REGIONE LIGURIA

OGGETTO: **S1041** – Procedimento di Verifica di assoggettabilità a VIA sul progetto relativo alla realizzazione di un parco eolico denominato Camponuovo composto da sei aerogeneratori di 4,5 MW ciascuno nel Comune di Cairo Montenotte (SV).
Proponente: F.E.R.A. S.r.l. - Milano
Verifica completezza documentale. *Riscontro*.

Figura 2: localizzazione area di intervento rispetto ai corpi idrici significativi tipizzati in base al PTA e con evidenza delle concessioni di derivazione come da DB regionale alla data del 25/03/2025

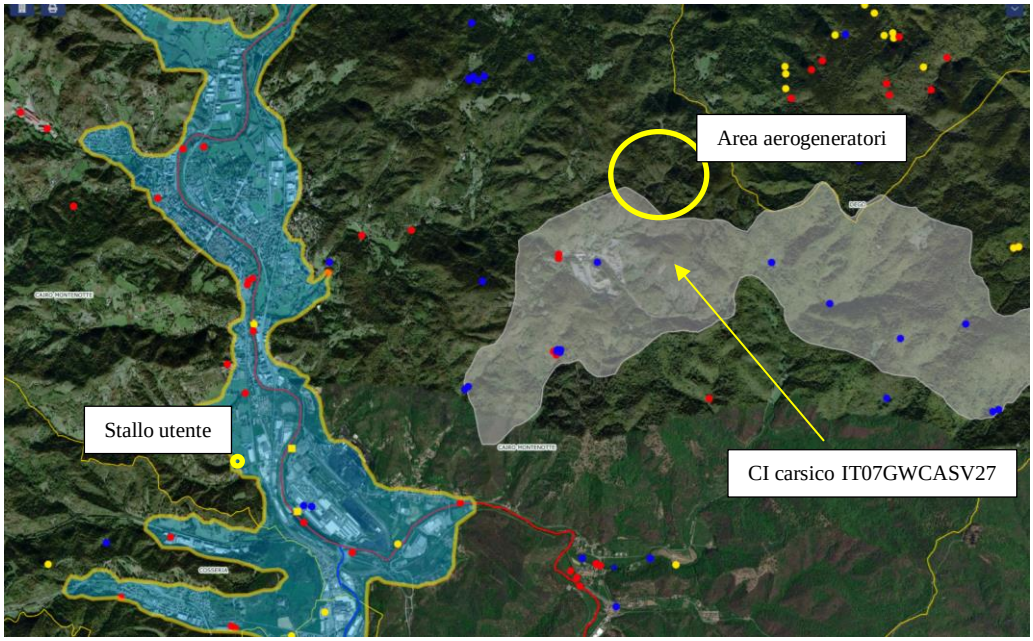
In base alla suddetta rappresentazione non è chiaro se ci possano essere interferenze non solo delle piazzole di installazione ma di tutte le opere connesse al progetto con eventuali derivazioni di acqua, in particolare ad uso potabile, nonché con lo stesso acquifero carsico.

In conclusione si chiede che la documentazione venga integrata con una valutazione circa le eventuali interferenze con le opere di derivazione di acqua eventualmente presenti nella zona dell'intervento, nonché con lo stesso acquifero carsico, comprendendo, nella "zona di intervento" non soltanto le piazzole di installazione dell'aerogeneratore, ma anche la nuova viabilità d'accesso e le eventuali varianti/adeguamenti, la rete di connessione elettrica e le aree di cantiere. La verifica deve essere effettuata raffrontando il progetto georiferito con i livelli GIS della Regione Liguria relativi alle derivazioni idriche e alla caratterizzazione dei corpi idrici sotterranei carsici scaricabili gratuitamente attraverso il portale ambientale regionale https://geoportal.regione.liguria.it/.)
